# RELATÓRIO DE RECUPERAÇÃO E CORREÇÃO MIS

**DISCIPLINA: ARQUITETURA**

SETEMBRO DE 2023

## EQUIPE TÉCNICA PUC - RJ

**Figura 8:** Parede em drywall acústica, marcação em vermelho do trecho trocado

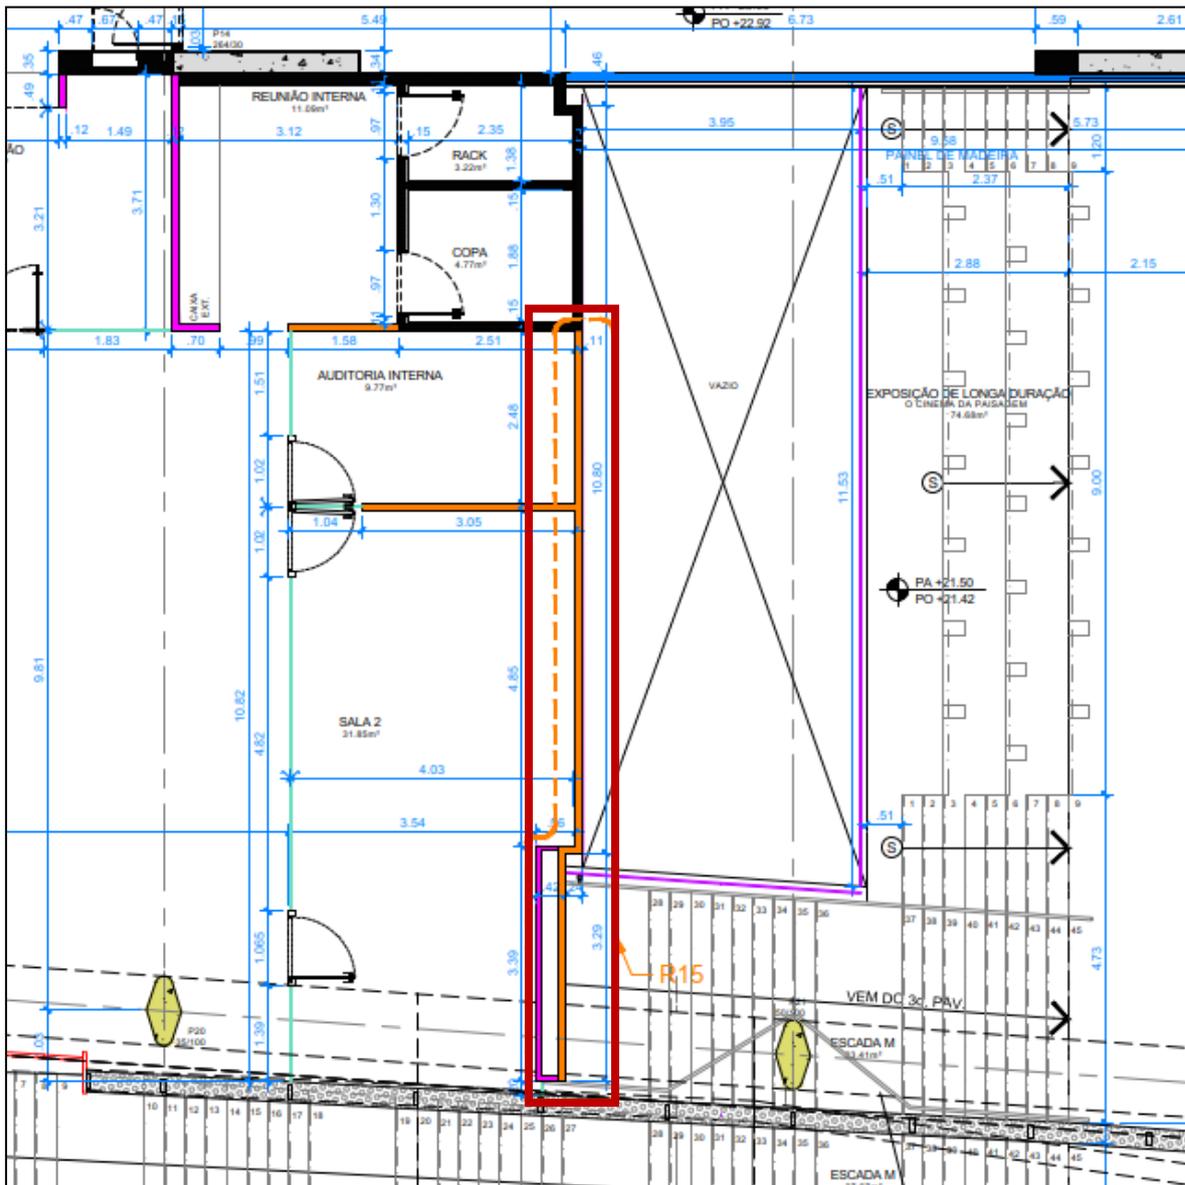
Classificação Solução: Substituição	Código EMOP:
Quantitativo: 54,60m <sup>2</sup>	
Localização: 4º Pavimento	
Anomalia: Problema estrutural.	
Causa: Balanço com problemas estruturais devido a carga excedente da parede em bloco de concreto sobre a viga de sustentação.	
Orientação técnica: Necessária a demolição da parede em bloco de concreto e substituição da mesma por parede de drywall acústica, já que devido o peso da parede sobre a viga de sustentação do balanço fletiu, causando problemas estruturais.
